# 増設用 HDD 「取り扱いの手引き」ストラップ設定誤記訂正

(N8550-03,23,24)

Express5800/100,200 シリーズ用オプション増設用 HDD(N8550-03,23,24)に添付される「取り扱いの手引き」の記述に誤りがあった事をお詫び申し上げます。

(図は N8550-23)

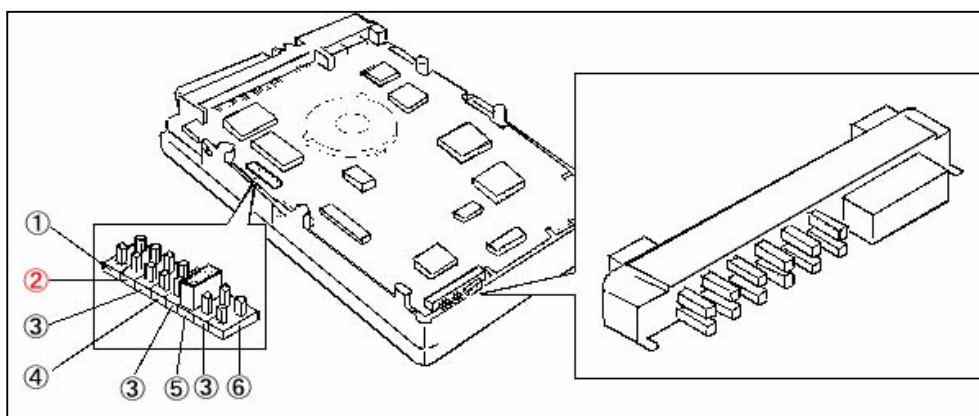
### 【誤】

#### ・ ターミネータパワー1

ストラップ未実装 :SCSI バスから供給されない場合、ディスクドライブ内で供給しない。

ストラップ実装 :SCSI バスから供給されない場合、ディスクドライブ内で供給する。

#### ・ ターミネータパワー2

ストラップ未実装 :SCSI バスに供給しない。

Express5800/100 シリーズにて、同一バスに複数台の SCSI デバイスを接続し、該当増設 HDD を最終端とした時、最終端にてドライブ内でターミネータパワーを供給するために、誤記のある「取り扱いの手引き」に従ってターミネータパワーの設定を行うと、終端抵抗に電源が供給されずに動作不安定となる場合があります。

### 【正】

#### ・ ターミネータパワー1

ストラップ未実装 :SCSI バスに供給しない。

ストラップ実装 :SCSI バスに供給する。

#### ・ ターミネータパワー2

ストラップ未実装 :ディスクドライブ内では供給しない。

ストラップ実装 :ディスクドライブ内で供給する。

- ・該当増設 HDD を最終端として、ドライブ内でターミネータパワーを使用する場合は、ターミネータパワー2( )にストラップを実装する(デフォルトは未実装)。

\*終端とする場合、 のピンにストラップを実装して下さい。
